**Avis en date du 21 juin 2019
de la Mission régionale d'autorité environnementale d'Île-de-France
sur le projet de l'îlot 3E de la ZAC Ivry Confluences à Ivry-sur-Seine (94)**

Le présent avis porte sur le projet de construction de l'îlot 3E de la zone d'aménagement concerté (ZAC) « Ivry Confluences » à Ivry-sur-Seine (Val-de-Marne) et sur son étude d'impact datée d'avril 2019.

Figure 7 - Prise en compte de la pollution des milieux et du risque d'inondation - Source : Étude d'impact (p 119)

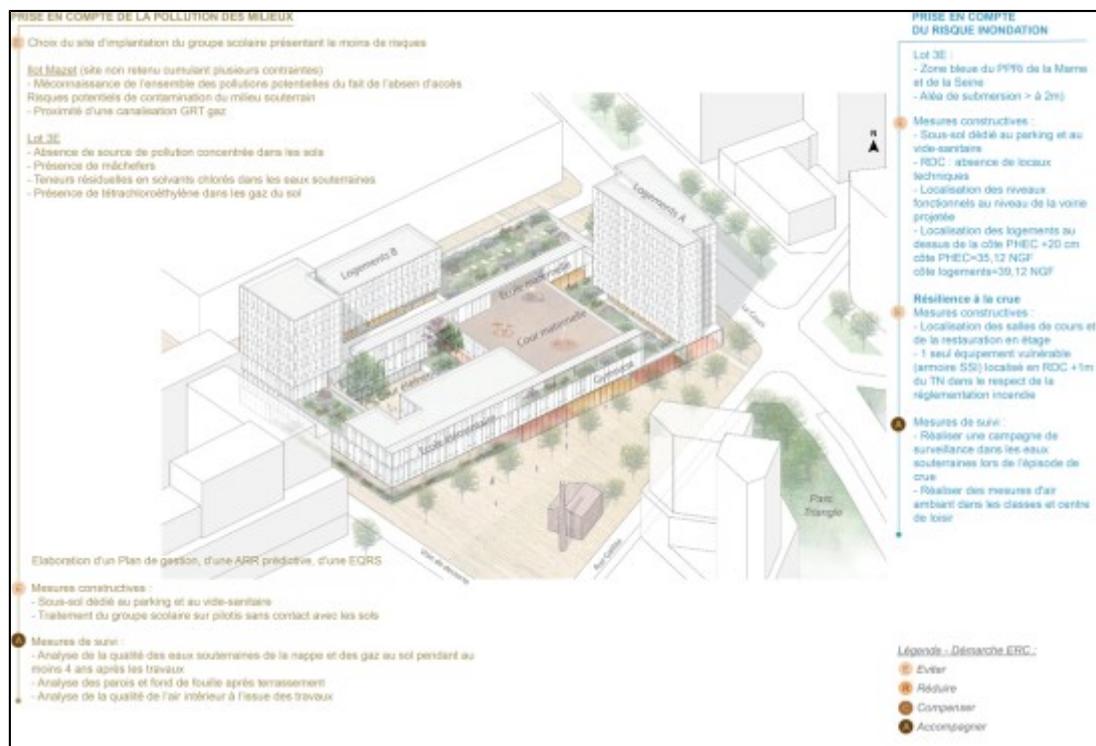
La MRAe recommande :

- **de réaliser comme prévu dans le plan de gestion des prélèvements de sols et de gaz de sols, à la fin des travaux de terrassement puis des analyses de l'air intérieur des bâtiments construits**
- **en cas de teneurs en polluants mesurées plus importantes que prévu d'adapter le plan de gestion et d'actualiser l'analyse des risques résiduels (ARR)**
